Рабочая группа по вопросам торможения и ходовой части

Шины – Правила № 54

Предложение по поправкам к Правилам № 54 (шины для транспортных средств неиндивидуального пользования и их прицепов) и Правилам № 117 (шины: сопротивление качению, шум, производимый при качении, сцепление на мокрых поверхностях)

Представлено экспертами от Европейской технической организации по вопросам пневматических шин и ободьев колес*

Приложение 3, заменить:

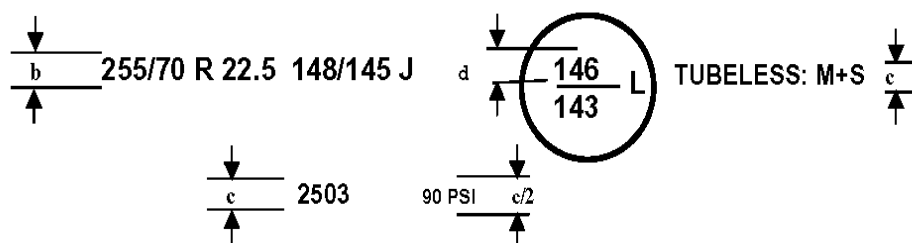
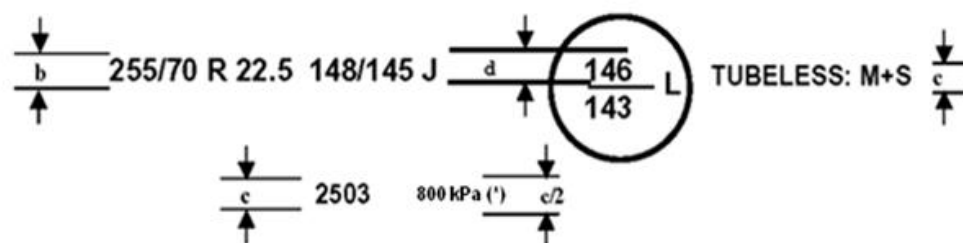
на:

(*) В случае шин, официально утвержденных по типу впервые до 1 января 2018 года, вместо кПа можно использовать маркировку "PSI"».
